Città metropolitana di Venezia

COMMISSIONE VALUTAZIONE DI IMPATTO AMBIENTALE

Purere n. 1/2018

Oggetto: Ditta: DEMICED S.r.l.
Sede Legale: Via della Fisica 17 30100 VENEZIA
Intervento: Campagna mobile presso area ex bisiol (agrivillage).
Comune di localizzazione: MUSILE DI PIAVE
Procedura di verifica dell'assoggettamento a Valutazione d'Impatto Ambientale ai sensi dell'art. 19 D.Lgs 152/06 e s.m.i.

Tav. 1/a

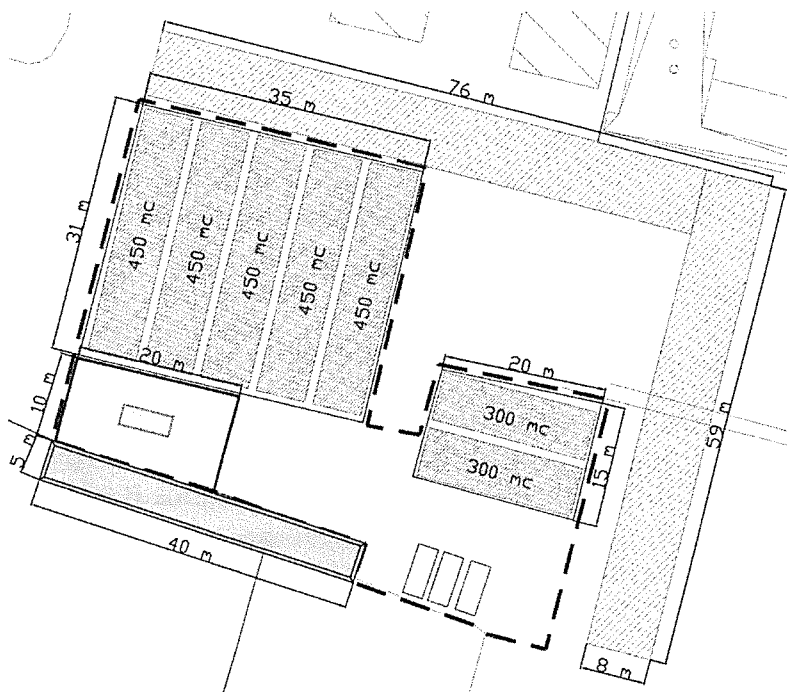
Si segnala che aree di cantiere adibite alla movimentazione e deposito delle materie in attesa di cessazione di qualifica di rifiuto devono essere dotate di pavimentazione impermeabile e confinate mediante dossi in plastica di altezza pari a 30 cm.

2. Tutta l'area di cantiere individuata nelle planimetrie delle tavole 1a e 1b, adibita al trattamento dei rifiuti, movimentazione e deposito delle materie in attesa di cessazione di qualifica di rifiuto, dovrà essere dotata di adeguata pavimentazione impermeabile e dotata di confinamento perimetrale, costituito da dossi in plastica di altezza pari a 30 cm.

3. Le acque meteoriche ricadenti nell'area di cantiere, adibita al trattamento, movimentazione e deposito delle materie in attesa di cessazione di qualifica di rifiuto, dovranno essere raccolte in una vasca impermeabile di accumulo. Tali liquidi potranno essere utilizzati per le attività di umidificazione mediante sistemi di nebulizzazione dei soli cumuli presenti all'interno dell'area di cantiere, in quanto dotata di pavimentazione impermeabile.

4. I cumuli di deposito delle materie in attesa di cessazione di qualifica di rifiuto, in accordo con quanto descritto dagli elaborati progettuali non dovranno avere altezza superiore a 3m.

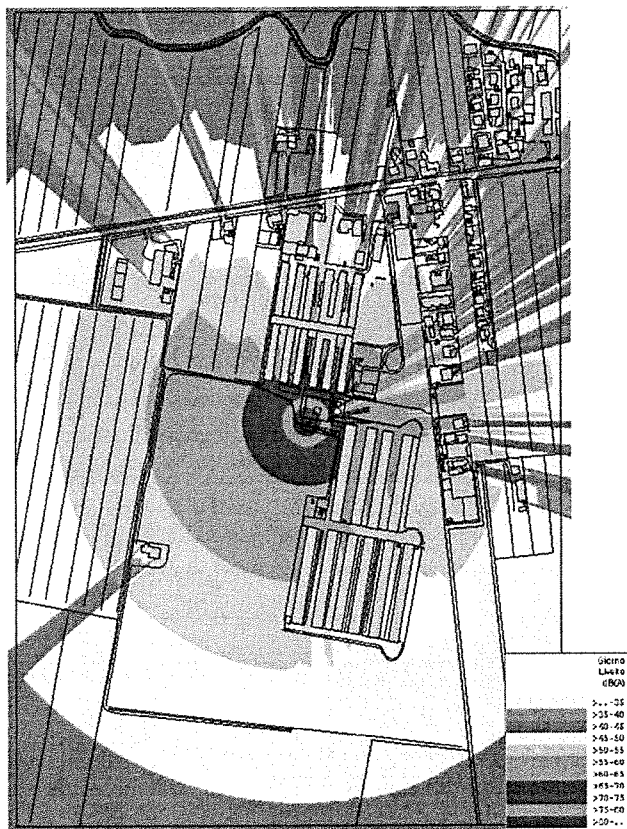
Si segnala che in entrambe le fasi lavorative per numerosi ricettori (R1, R7, R8, R12, R13 e R14) il livello ambientale attenuato ($LA_{attenuato}$) risulta molto prossimo al limite di applicabilità della verifica del criterio differenziale. In relazione a tale considerazione ne consegue la necessità di verificare a posteriori i risultati dello studio acustico, in modo da confermare la rispondenza dei limiti acustici sui ricettori limitrofi.

7. Al fine di confermare i risultati predittivi dello studio acustico svolto, sia effettuata campagna di misurazione della rumorosità da svolgersi durante la fase 2, in corrispondenza dei ricettori maggiormente interessati dall'impatto, con verifica dei limiti normativi. I risultati dovranno essere trasmessi a Città Metropolitana di Venezia e ARPAV. In caso di superamento dei limiti dovranno essere attuati gli accorgimenti necessari per ricondurre i valori entro i limiti previsti, comunicando a Città Metropolitana di Venezia e ARPAV le misure da adottare. Per la verifica dell'adeguatezza delle opere mitigatorie poste in essere dovrà essere eseguita la ripetizione della campagna di monitoraggio.

Rappresentazione dell'isolivello sonoro simulato Laeq (dBA) diurno a Q,+4,101 - PROGETTO FASE 1

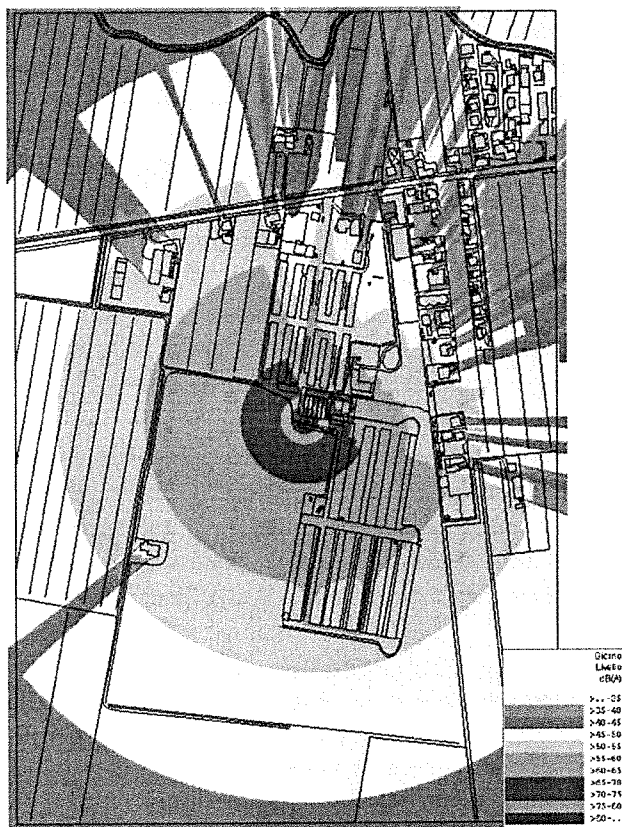
I risultati delle simulazioni dimostrano che il criterio differenziale non è verificato in corrispondenza di alcuni recettori durante la Fase 1, che tuttavia avrà durata inferiore ai 20 giorni e per la quale sarà necessario chiedere richiesta deroga ai limiti di zonizzazione acustica al Comune di Musile di Piave. I valori stimati rientrano in tutti i casi entro i parametri indicati dal Comune per il rilascio della deroga.

6. In rapporto alla previsione di superamento dei limiti acustici previsti durante la fase 1, di durata temporale non maggiore di 20 giorni, dovrà essere richiesta deroga ai limiti di zonizzazione acustica al Comune di Musile di Piave
